## **Vollzug der Wassergesetze: Planfeststellungsverfahren für die Umsetzung von Hochwasserschutz und Rohstoffgewinnung Petersau-Bannen - Scopingtermin nach § 15 Abs. 3 UVPG am 21.04.2026**

**Gemeinsame Stellungnahme des BUND und der GNOR zu den vorgelegten Scopingunterlagen**

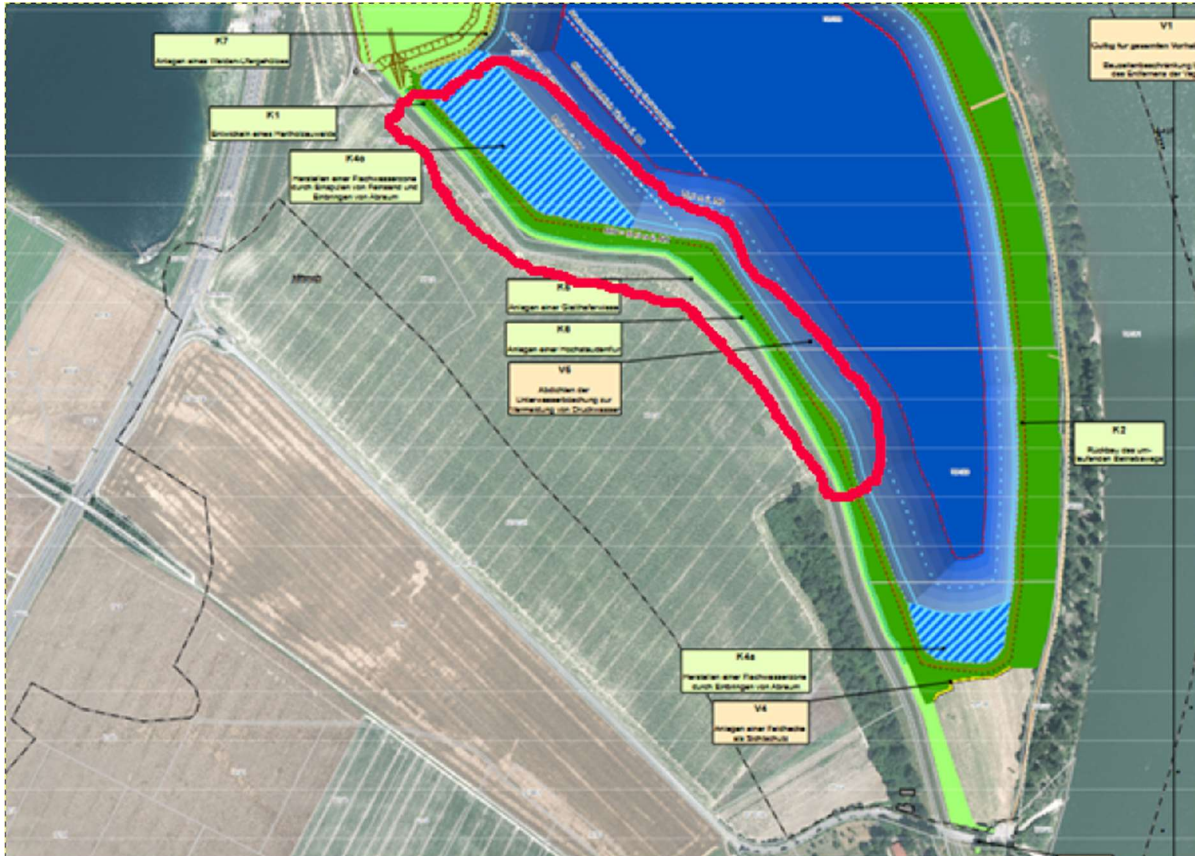
Aktuell wird ein Scopingtermin für ein Planfeststellungsverfahren „Bannen“ anberaumt. Dieses UVPG-Verfahren wird nicht selbstständiger Teil eines Planfeststellungsverfahrens. BUND und GNOR ist nicht bekannt, wie das anstehende Planfeststellungsverfahren „Bannen“ durchgeführt wird, da relevante Gründe dafürsprechen, dass gleichzeitig ein Änderungsverfahren für das bereits abgeschlossene Planfeststellungsverfahren „Bonnau“ durchgeführt werden muss. Die bisher bekannte Planung „Bannen“ zeigt, dass „Bonnau“ und „Bannen“ ein gemeinsames, großes und künstliches Gewässer bilden sollen, die untrennbar miteinander verbunden sind (kumulative Wirkung aufgrund des Eingriffs). Insofern müssten die Wirkungen auf die Schutzgüter gemäß UVPG aus unserer Sicht gemeinsam geprüft („Bannen“) bzw. nachgeprüft („Bonnau“) werden. Weiterhin wird mit dem Vorhaben „Bannen“ derart schwerwiegend in den Planfeststellungsbeschluss „Bonnau“ eingegriffen, dass aus unserer Sicht sowohl ein Planänderungsverfahren mit Öffentlichkeitsbeteiligung, wie auch ein integriertes UVPG-Verfahren für diese Änderung durchzuführen wäre. Der maßgebliche Grund hierfür ist das Wegfallen des für die Kompensation und Bewertung „Bonnau“ wichtigen (neu zu schaffenden) Auenwaldstreifen entlang der Südgrenze des Vorhabensgebietes „Bonnau“ („erhebliche Änderung des Genehmigungsgegenstandes“), siehe nachfolgende Abbildung 1.

Aufgrund der verstrichenen Zeit seit dem Erstellen der UVPG-Fachgutachten für das Verfahren „Bonnau“ müsste zudem dabei auch eine Aktualisierung der Unterlagen erfolgen.
